「共の会」事前質問(2025. 8. 27)

いただいた事前質問につきまして、以下の通り回答いたします。

1. 2号機_原子炉格納容器の閉じ込め損傷の原因

図 7. 1 4号機非常用ガス処理系 (SGTS) 系統図 (概要)

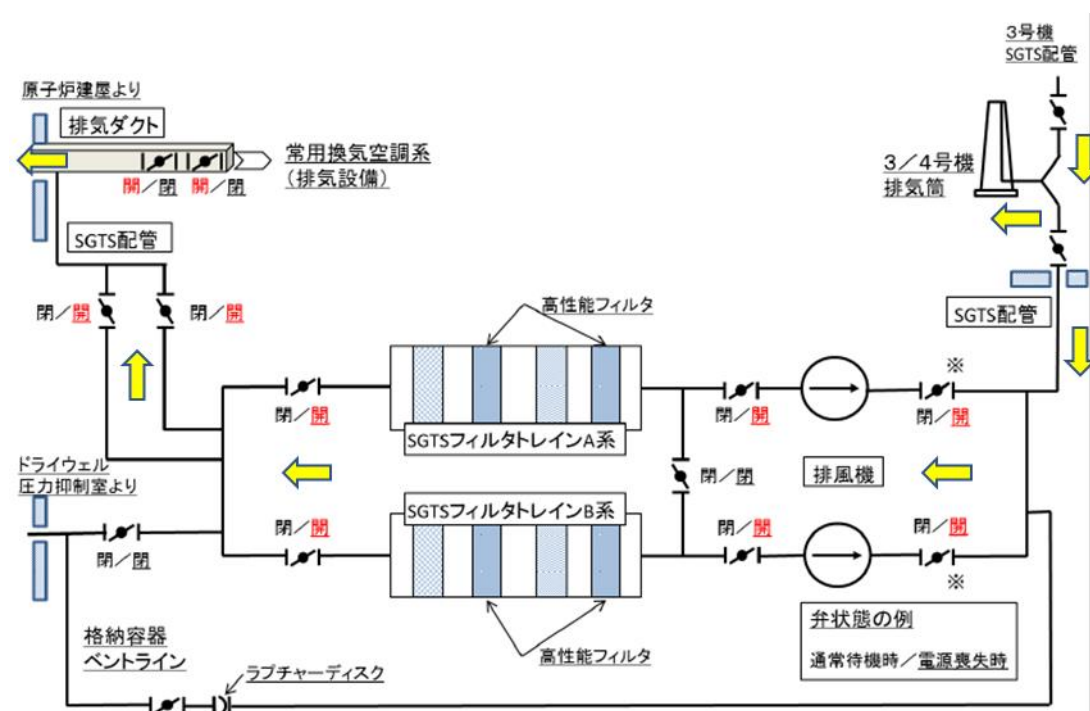
- ・3号機のベントが、A0-218 弁、耐圧強化ベントラインにて行っているなら、直接排気管の合流部に向い、主排気筒に逃げる。なぜ「①SGTS 系の配管を通過する」のですか。図1 元の評価モデルとは違ってきませんか。
- ・原子力規制委員会の見解では「3号機で発生した水素が 同号機の格納容器ベントの際、②ベントガスと共に 3号機 SGTS 系の配管から 4号機 SGTS 系の配管を経由して 4号機原子炉建屋内に流入（逆流）してきたものと考えられる。」…即ち、「4号機逆止弁」によって、3号機ベントラインから排気管の合流部に向い4号機に逆流する流れ（図：Q2）を否定した上で、SGTS 系の配管に回り込み、逆流してきた。…とされています。

‘①, ② 何れの場合であったのか、評価モデルの再検証、整理が必要です。その上で「4号機原子炉建屋へ流入した割合の評価」について、改訂・再評価が必要ではありませんか。

格納容器ベント系統は、非常用ガス処理系（SGTS系）を経て排気筒からベントガスを放出する設計です。3号機と4号機のSGTS系統は排気筒の近傍で合流しており、流れ込みはこの合流部を介して発生したと考えており、これは規制庁の見解とも一致しています。

原子力規制庁作成の下図に黄色の矢印にて水素を含むベントガスの流れを示しました。

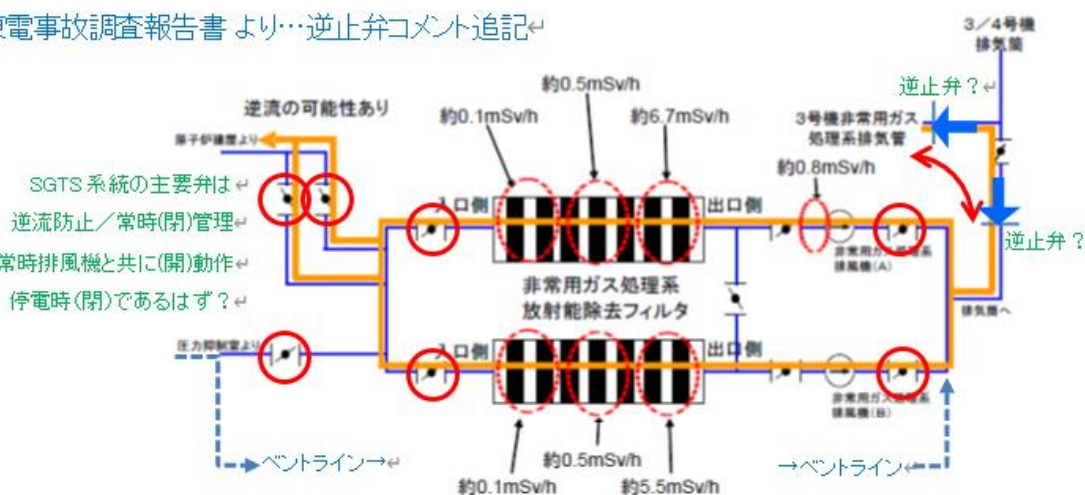
非常用ガス処理系は、事故時に機能するために(排風機運転・弁開操作)非常電源が準備されています。しかし電源喪失となれば排風機が止まり負圧を維持できないので、隔離弁が開状態となるのは危険です。建屋に通じる HVAC -SGTS 非常用ガス処理系は運転をしていない時の通気・逆流を避けるために、隔離弁は(電源喪失時閉/FC:フェイルクローズ)を要します。(又は建屋側に回り込み防止の逆止弁が必要です。)

評価モデルの非常用ガス処理系(SGTS)及びHVAC系との隔離弁は無電圧開(F0:フェイルオープン)で、電源を失った時に開となる隔離弁であれば、異常がない時でも、SGTS電源を切ると排風機が止まり、建屋空調系との「隔離弁」までが開く。(建屋空調系-SGTS-ベントライン-排気筒がつながってしまう。)

又、全電源喪失事故(非常電源を失うと)全ての隔離弁が開き、建屋空調系(人)が放射能汚染域 SGTS-排気筒とつながる。(逆流の危機にさらされる)。非常用系統としてありえない重大な設計ミスではありませんか。

事故責任を伴う非常用設備の設計上の問題点です。設計図書、メーカー確認の上、回答を頂けませんか。

非常用ガス処理系は、事故などの場合には、自動的に常用換気系が閉鎖し、非常用ガス処理系が作動を開始することを原子炉設置変更許可申請書に記載しております。事故時に機能する必要があるため、非常用ガス処理系に設置される弁において、建屋からの排気が流れる流路に設置されている弁は、何らかの異常があった時には開(F0:フェイルオープン)となる設計となっております。

参考 3 : FV設備の概要

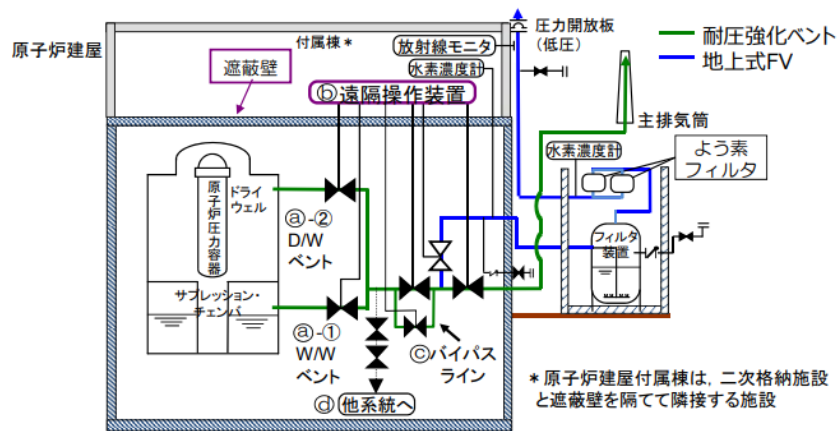
過酷事故・地震が引金であれば原子炉建屋の気密は損なわれ、行動ルートを含め線量上がるリスクが高い。

遮蔽壁及び貫通部の気密は人命を守れるのか。遠隔装置が外れる・壊れる、地震の中で満足に動かせるのか。

全ての設備機能が損なわれるフクシマを経験してなお、運転員を不明の死地に送る設備でよしとするのですか。

まず、(原子炉直下を除き／以降集合管を延長し)操作弁を原子炉建屋外に設置できるのではありませんか。

繰り返しになりますが、電源喪失時におけるバックアップとして、原子炉建屋内の非管理区域で、管理区域内に比べ容易にアクセスでき、事故時の放射線影響少ない場所において、手動にて遠隔操作が可能となっております。

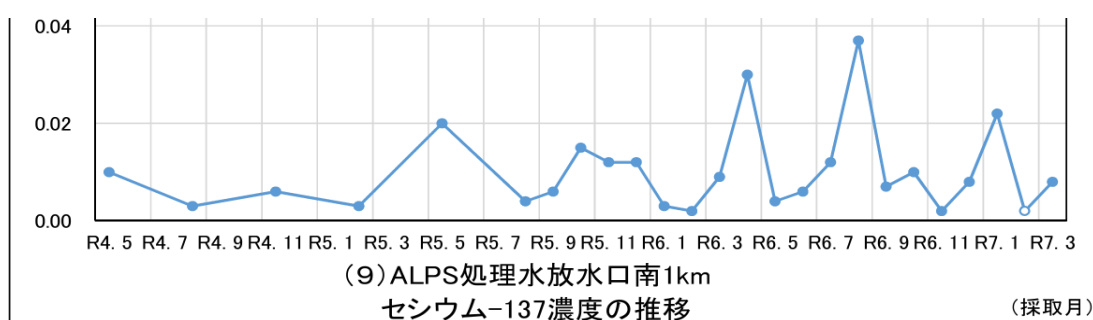
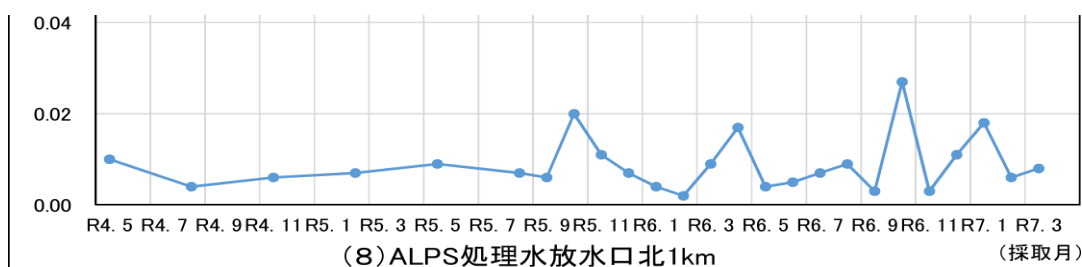
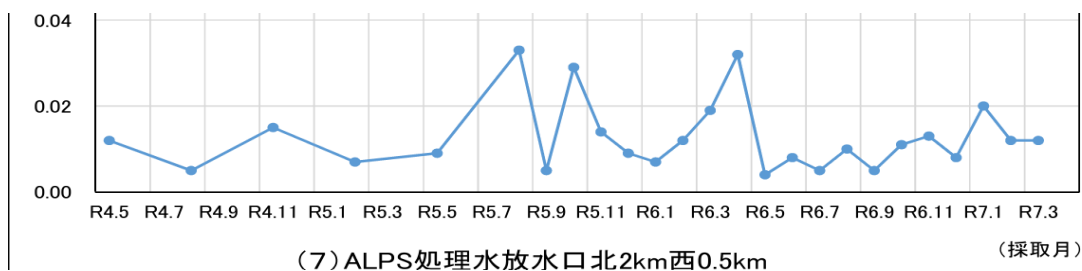
セシウム 137 : ALPS 処理水放出口の監視海域 3 測定点共に令和 4 年 0.01Bq/L 以下に収束しています。

令和 5 年 ALPS 処理水放出準備から放出開始以降、従来にない上昇傾向が観測されています。

希釈海水（～1Bq/L）を大量に放出し続ける結果、バックグラウンドが押し上げられたのではないですか。

ご提示いただいた福島県のモニタリング結果ですが、グラフに示された令和 6 年 4 月以降のデータにつ
いても確認することが可能となっており、それらのデータの多くは 0.01Bq/L 以下となっております。

TEPCO 2025/7/3 ALPS 処理水海洋放出の状況について より／希釈海水の Cs137 濃度推移

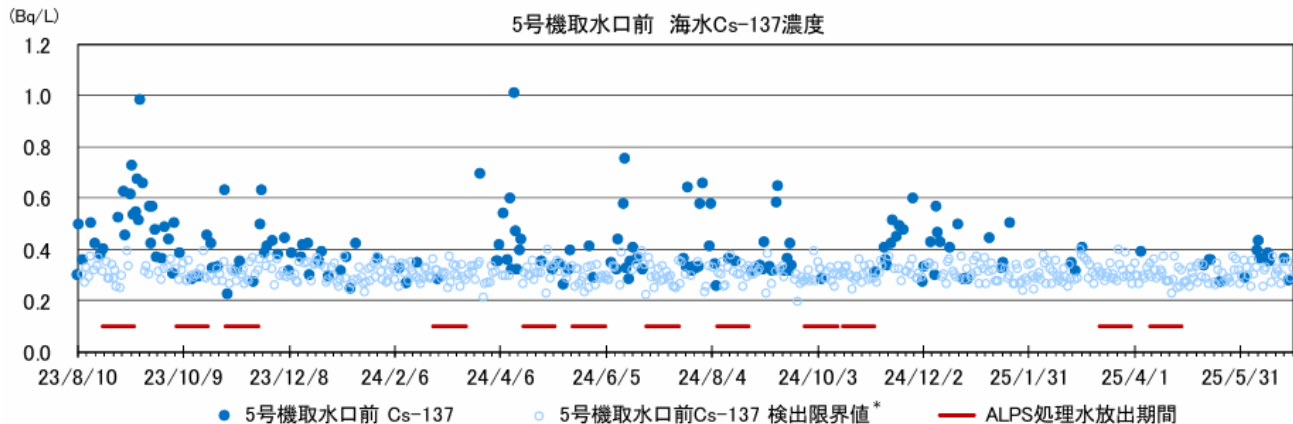
事故原発周辺の桁違いに高濃度の放射性物質を外洋に投棄することを正当化できますか。

ALPS 処理水希釈放出設備のうち、取水設備は、北防潮堤の一部を改造して、港湾外の海水を希釈用として取水し、仕切堤で港湾内と分離することで、港湾内の海水が希釈用の海水と直接混合しないようにしています。また、沿岸から約 1km 離れた放水口からの放水とすることにより、海水が再循環しにくい設計としています。取水している 5, 6 号機取水口北側の海水の放射能濃度は気象・海象等の影響で一時的な上昇が観測されることはありますが、ALPS 処理水を希釈するには十分低いと考えております。
